Tillaga 2 um breytingu á umferðarhraða á Seljalandsdalsvegi 637-01

Tillaga 2 frá þjónustudeild um breytingu á umferðarhraða á Seljalandsdalsvegi 637-01

Mynd 1

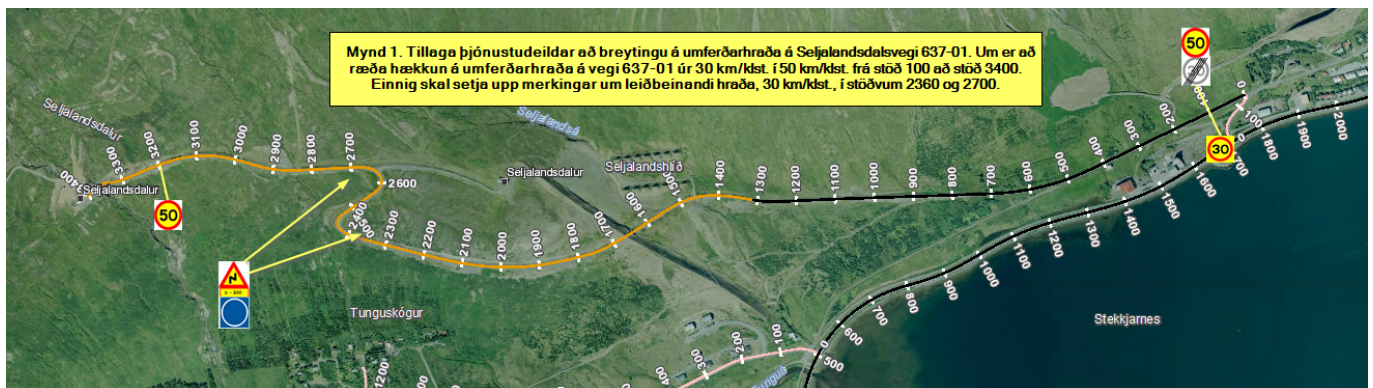
Meðfylgjandi er tillaga þjónustudeildar númer 2 um breytingu á hámarkshraða á Seljalandsdalsvegi við Ísafjörð. Ábendingar við fyrri tillögu bárust frá umferðardeild og svæði um að æskilegra væri að lækka hámarkshraða í 50 í stað 60 áður. Einnig að merkja leiðbeinandi hraða á tveimur stöðum.

Tillagan hefur fengið umfjöllun umferðardeildar og vestursvæðis. Vestursvæði gerir ekki athugasemd við tillöguna. Umferðardeild hefur ekki athugasemd við framkomna tillögu en hvetur eindregið til að tengingu neðan vegar í grennd við stöð 200 verði lokað og hugað að bættum merkingum sömu tengingar ofan vegar. Sjá myndir af tp.

Umferðarheild hefur ekki athugasemdir við þessa tillögu tvö um breytingu á umferðarhraða á Seljalandsdalsvegi en leggur eindregið til að tengingu neðan vegar í grennd við stöð 200 verði lokað og hugað að bættum merkingum sömu tengingar ofan vegar.

Tillaga 2 gerir ráð fyrir að hækka hámarkshraða á Seljalandsdalsvegi 637-01 úr 30 km/klst. sem er hámarkshraði á veginum í dag í 50 km/klst. frá stöð 100 að stöð 3400 þar sem vegur endar. Þá skal setja upp merkingar fyrir leiðbeinandi hraða í stöðvum 2360 og 2700, A01.21, J02.11 (0 – 340) og J09.30.
